BKR.271.4.2019

.....
Gmina Sidra udziela wyjaśnień do Specyfikacji Istotnych Warunków Zamówienia dotyczącej przetargu na: „*Przebudowa drogi gminnej Nr 103603B w m. Jałówka od km 3+135 do km 4+000 wraz ze skrzyżowaniami*”

ODPOWIEDZI NA PYTANIA

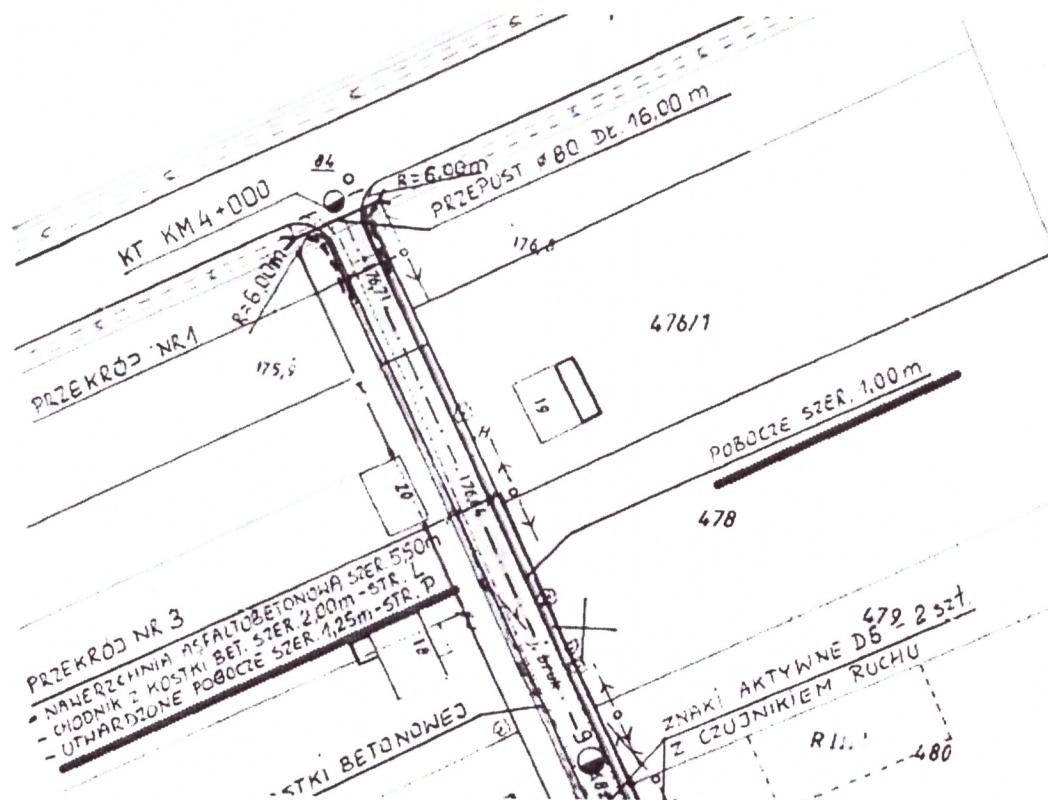
Na PZT widnieje zapis, iż pobocze na odc. 3+805 – km 3+985 po stronie prawej ma być utwardzone o szerokości 1,25m, natomiast obok jest zapis, że pobocze ma mieć 1,00m szerokości. Według przekroju nr 3A (dotyczącego tego samego odcinka) pobocze należy wykonać o szerokości 1,00m i grubości 15cm. Według przedmiaru (poz. 14) pobocze należy wykonać grubości 8cm i szerokości 1,00m. Prosimy o ujednoczenie zapisów dotyczących wykonania pobocza na odc. km 3+805 – km 3+985 odnośnie szerokości i grubości pobocza.

Pobocze na odc. 3+805 – km 3+985 po stronie prawej należy wykonać zgodnie z przedmiarem robót (poz. 14) o wymiarach grubości 8cm i szerokości 1,00m.
